[討議・回答]

“1995年兵庫県南部地震におけるまさ土埋立地盤の液状化挙動に関する振動台実験”への討議・回答

(土木学会論文集, 第549号 / I-37 1996年10月掲載)

図-22 入力最大水平加速度と地盤最下部での最大計測過剰間隙水圧の関係

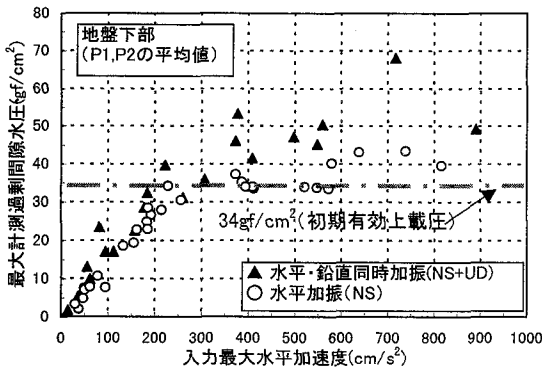
(1) 図-6、図-8を用いて、液状化過程を示す蓄積される過剰間隙水圧の発生特性に鉛直動が関与しないと述べているが、このケースは図-6(a)に示されているように、水平動のみでも液状化に至るケースである。このようなケースで、もし鉛直動が液状化に関与するという結論を導くためにはどのような場合があり得るのか。すなわち、水平動だけで液状化に至るのであるから、もし鉛直動が液状化に関与していてもこれ以上過剰間隙水圧は上昇し得ないのではないか。

剰間隙水圧の上昇に寄与していると判断できると討議者らは考えている。図-9によれば、水平動だけで液状化に至る、 220 cm/s^2 以上の入力加速度レベルにおける水平加振と水平・鉛直同時加振においては有意な差は見られないが、 220 cm/s^2 以下においては、水平・鉛直同時加振の方が水平加振よりも最大過剰間隙水圧の大きい場合が散見される。この点についての著者らの見解をお聞かせ願いたい。

計測値そのものを意味しているのであれば、鉛直動で加振すれば、計測される間隙水圧は初期有効上載圧以上になりうることを指摘しなければならない。たとえば、図-6(b)の間隙水圧の応答波形からも読み取ることができる。

このような計測される最大間隙水圧の応答の結果のみを見てみる。図-22に入力最大水平加速度と地盤最下部での最大計測過剰間隙水圧の関係を示す。この図は、図-9に対応するものである。図-22より、水平・鉛直同時加振の場合は、水平加振の場合に比べて、最大計測過剰間隙水圧が大きいこと、最大計測過剰間隙水圧が初期有効上載圧以上になりうるということがわかる。詳細な議論は別の機会に譲りたい。
